### Villa Lüttichau

**Restauro conservativo e consolidamento statico  
di villa Lüttichau, località Ferretto di Fano (PU)**

**RELAZIONE TECNICO ILLUSTRATIVA  
DELLE OPERE IN PROGETTO**

VARIANTE IN CORSO D'OPERA AL P.C. 211/09 RELATIVO ALLE OPERE DI RISTRUTTURAZIONE E RESTAURO CONSERVATIVO,

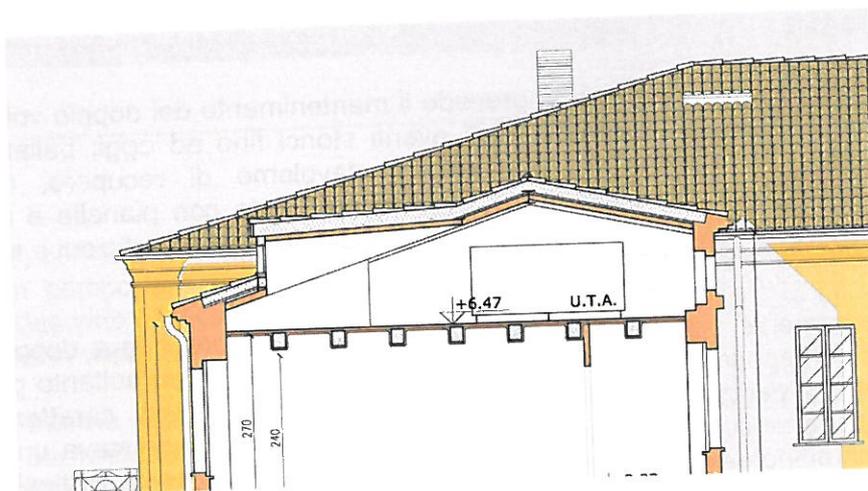
In prossimità dell'arco d'ingresso alla corte interna del complesso residenziale, come già peraltro presente nella progettazione autorizzata da Codesta Soprintendenza delle Marche con Prot. n.17813 del 19/02/2009, è previsto un secondo accesso ed un corpo scala e ascensore supplementare che consentirà il collegamento anche con il piano cantinato senza costituire ostacolo all'accessibilità dei vani interrati, in materia di barriere architettoniche.

Nel presente progetto in variante, detti collegamenti verticali, al fine di ottimizzare le logiche distributive e per ragioni di carattere funzionale correlate agli impianti, sono stati invertiti rispetto alle ubicazioni di progetto precedentemente autorizzato.

## SEZIONE B

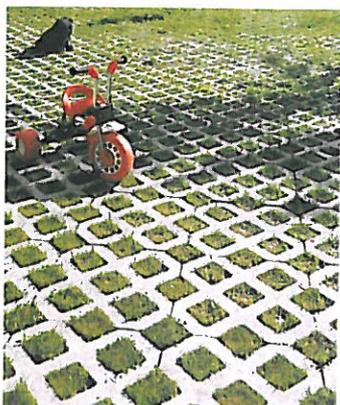
A tale scopo, per la sola porzione del corpo di fabbrica indicato con lettera D, nel totale rispetto del profilo volumetrico del fabbricato, gli elementi strutturali di copertura del fabbricato saranno sostituiti con solai in legno lamellare ancorati su travi in acciaio che consentiranno, nelle fasi di realizzazione della copertura, l'inserimento e la messa in opera dall'alto delle parti costitutive le UTA, in base alla Sezione B sotto riportata.

Gli oculi presenti in relazione alla facciata interna al corpo di fabbrica D, unitamente alla realizzazione di n.4 abbaini in copertura, consentiranno la ripresa e l'espulsione di aria per il funzionamento delle UTA, come rappresentato graficamente nella Sezione B di cui sopra.
